MTV Nord – Ergebnisse der Mehrfachbeauftragung und weiteres Vorgehen Südstadt

Entwicklungsbeirat 21.04.2015

Konversionsfläche Südstadt

Weiterentwicklung des Entwurfs – östliche Römerstraße

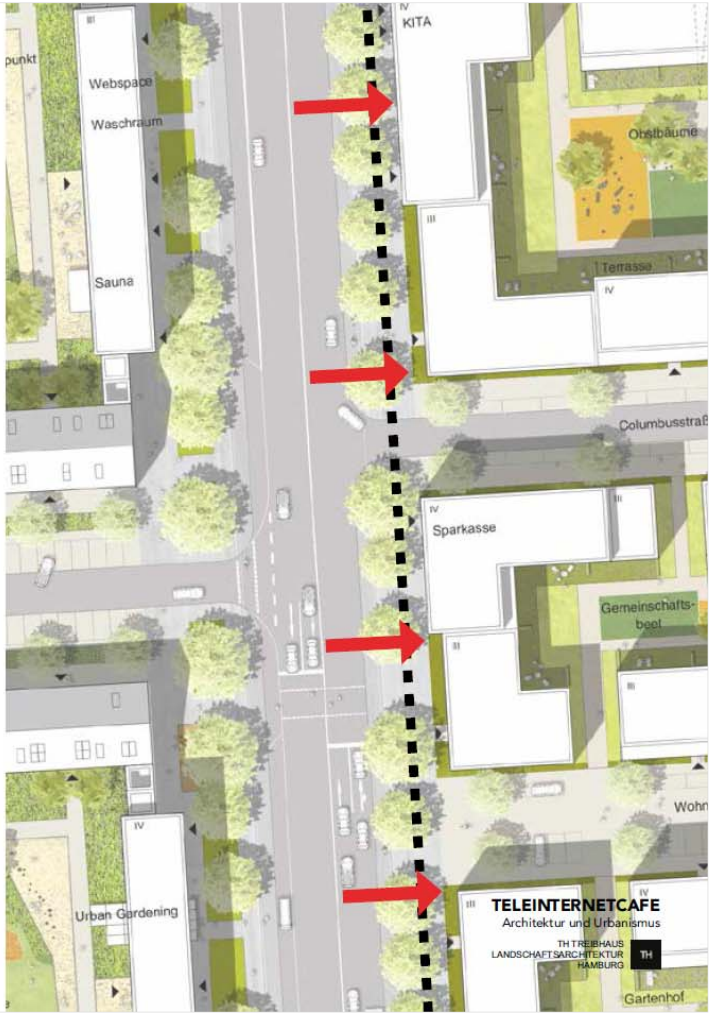
1. Bebauung östlich der Römerstraße:

Baumbestand teilweise gefährdet
> Überarbeitung zugunsten des Erhalts wertvoller Bestandsbäume

Vorschlag:
Versetzen der Bebauungskante östlich der Römerstraße um 2 m nach Osten
